改善箇所説明図

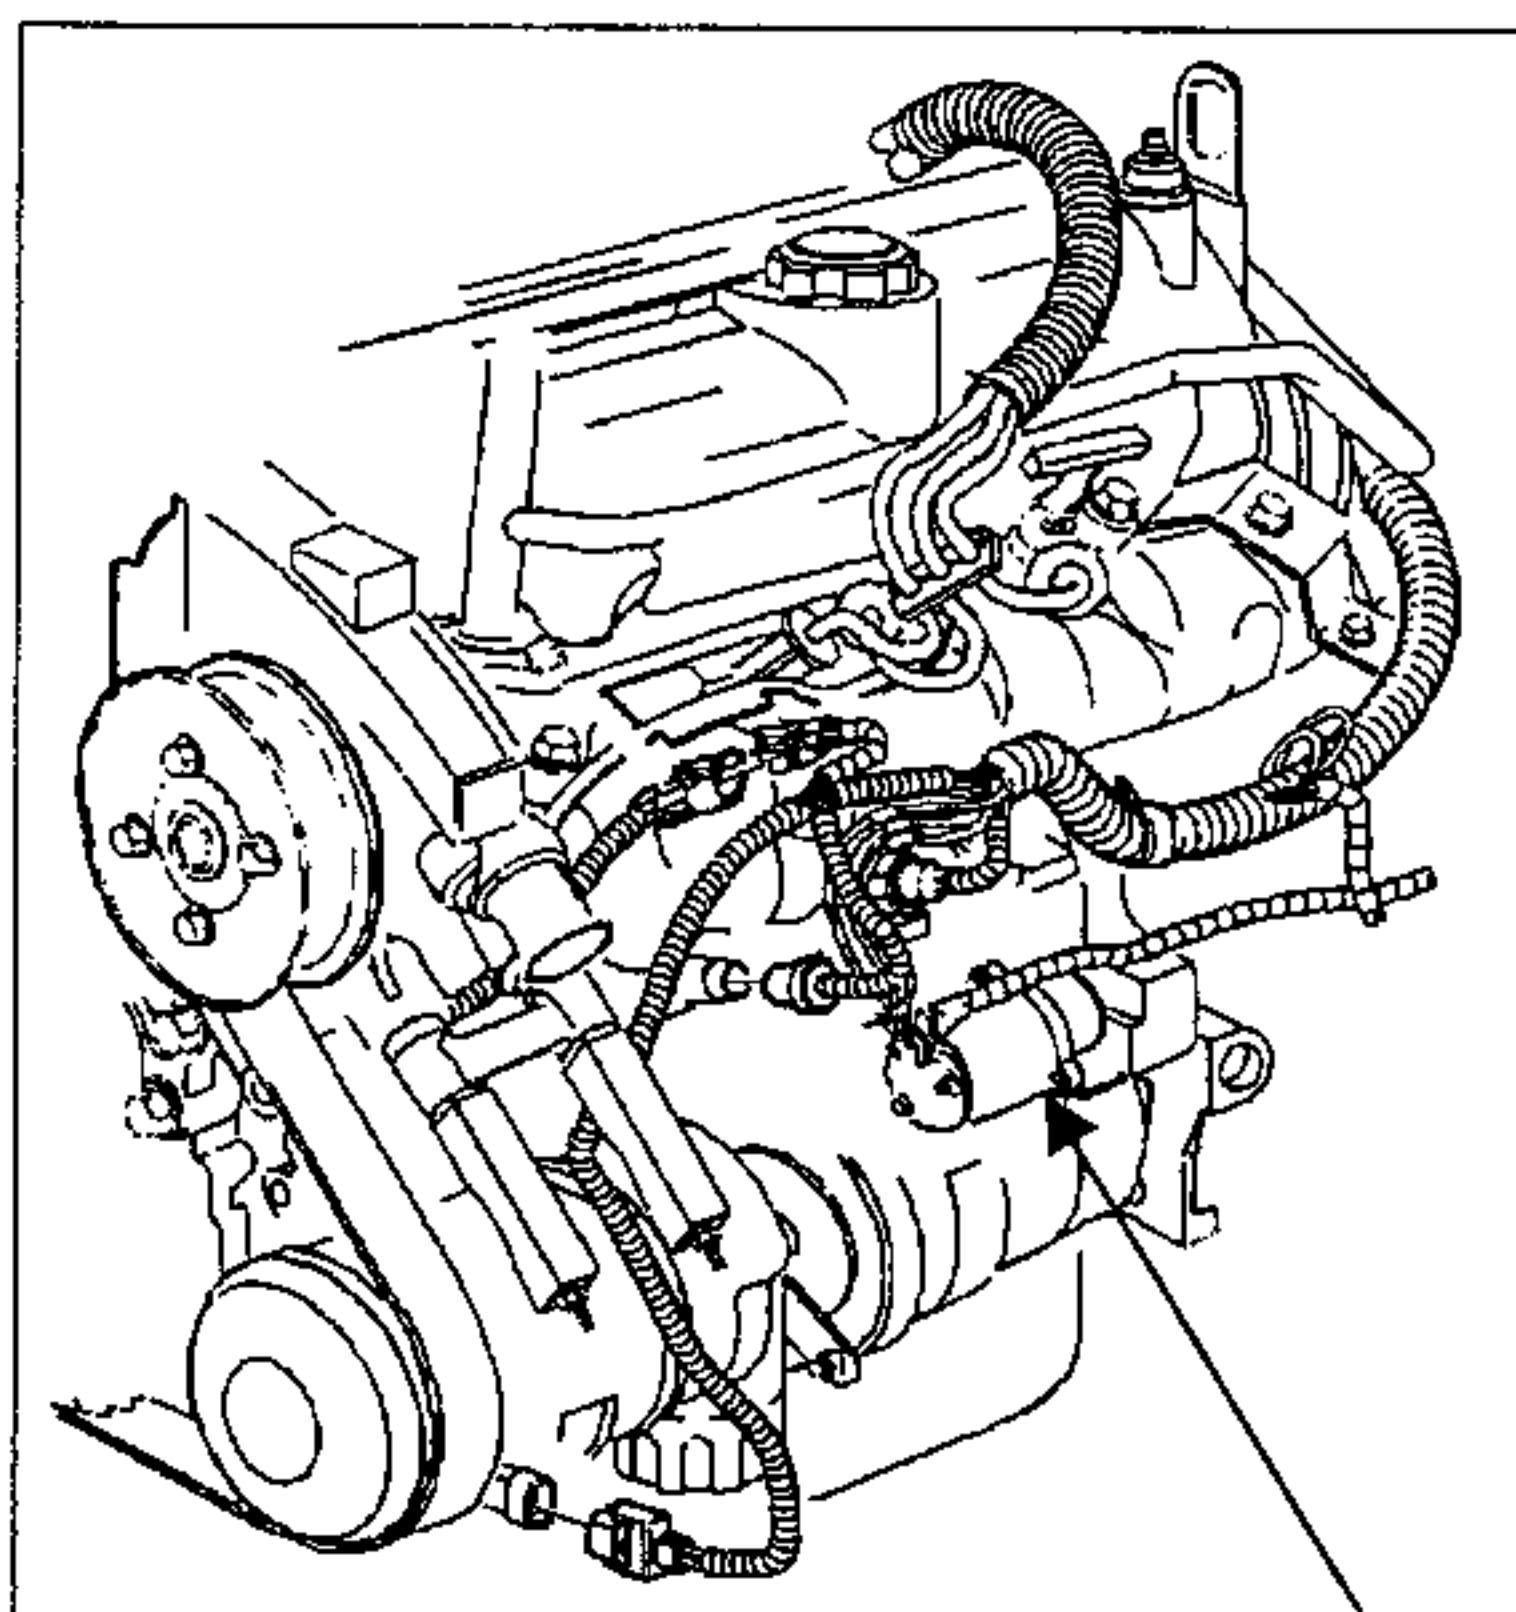
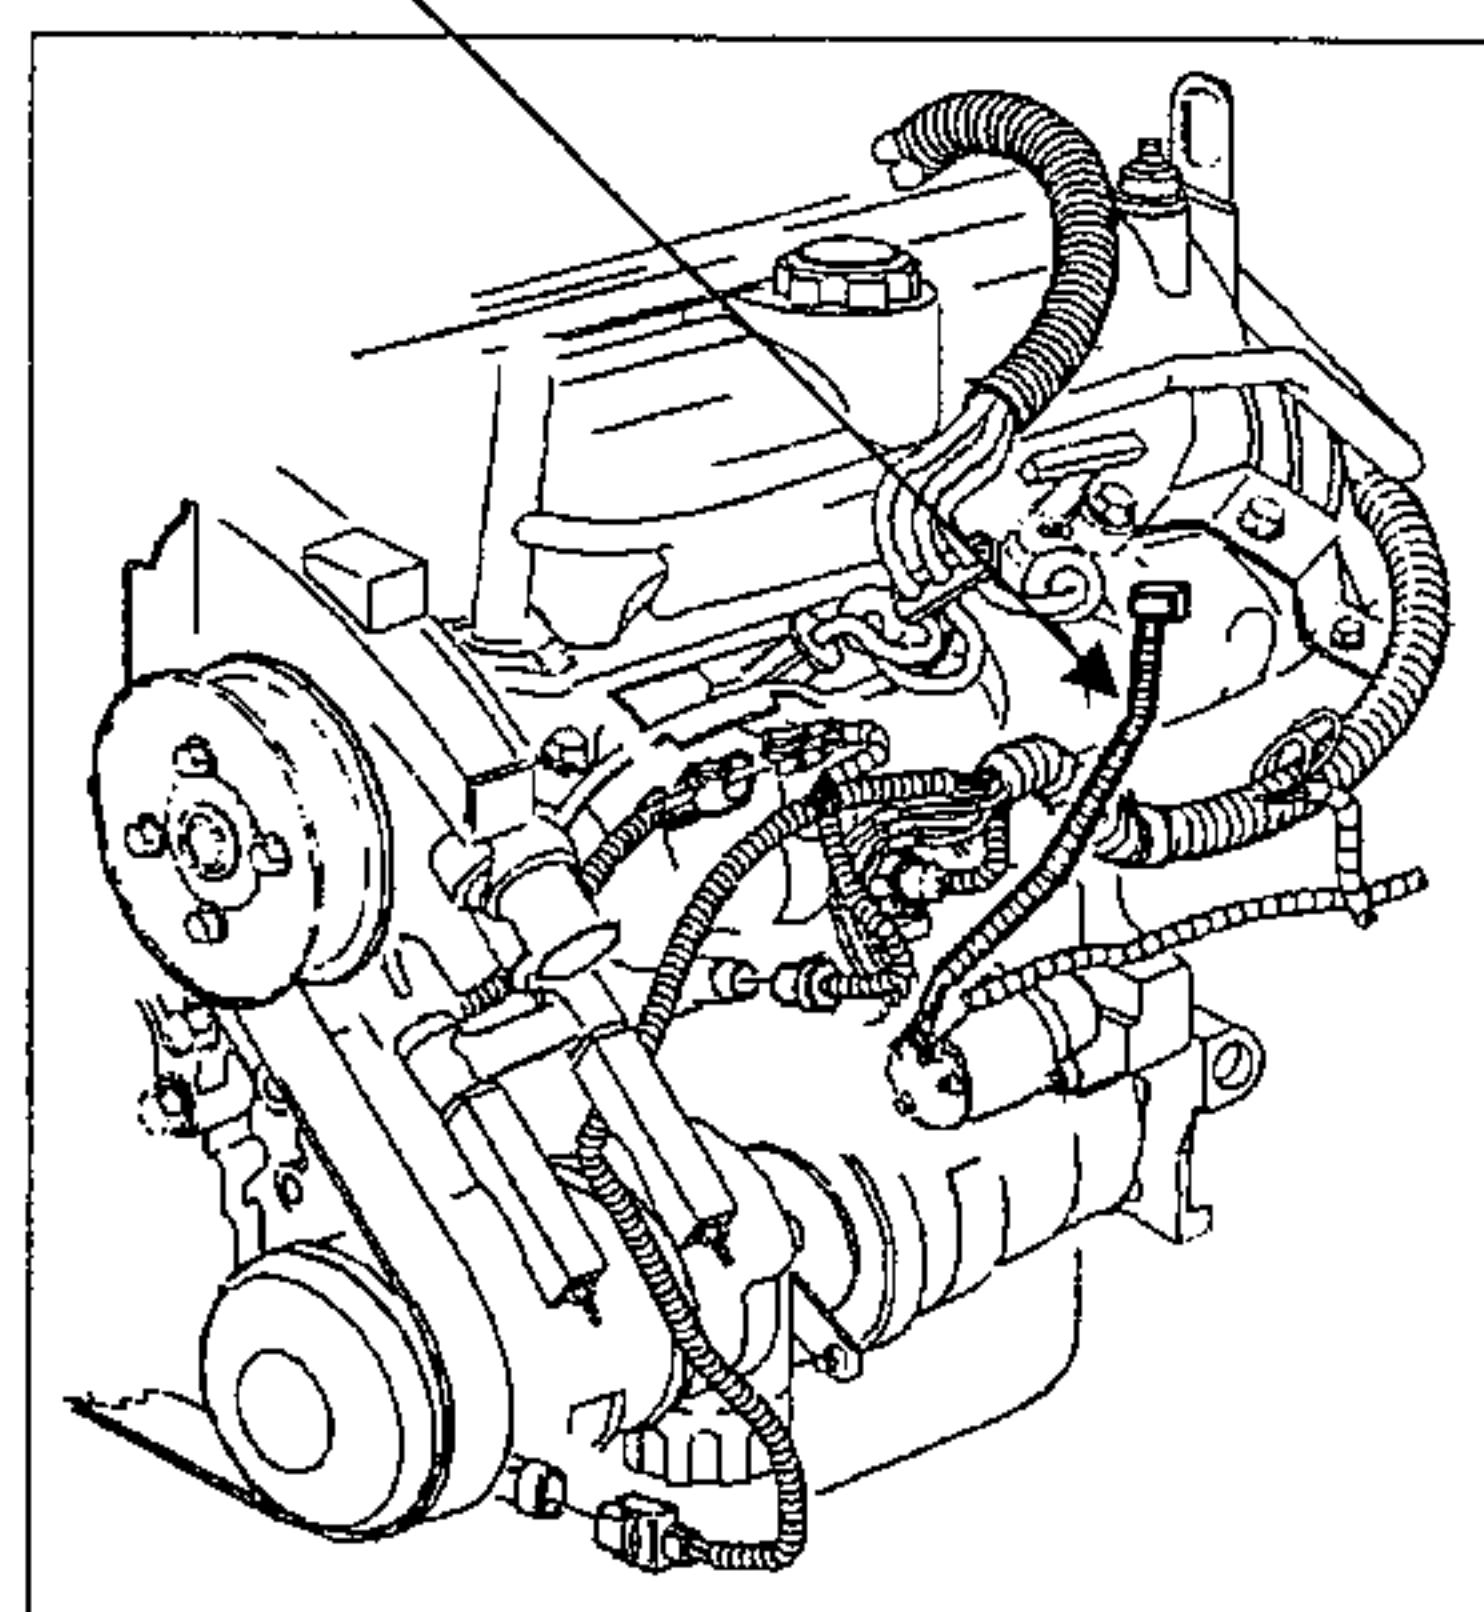
基準不適合発生箇所

原動機の始動装置において、イグニッションスイッチの回路が不適切なため、始動時に時間がかかるなどイグニッションキーを長時間まわし続けた場合、当該スイッチに過大な電流が流れ、スイッチ内部が発熱して樹脂が溶損し、最悪の場合、短絡して火災に至るおそれがある。

全車両、スタータ制御用のリレーを新たに設置する。また、イグニッションスイッチに損傷があるものは新品と交換する。
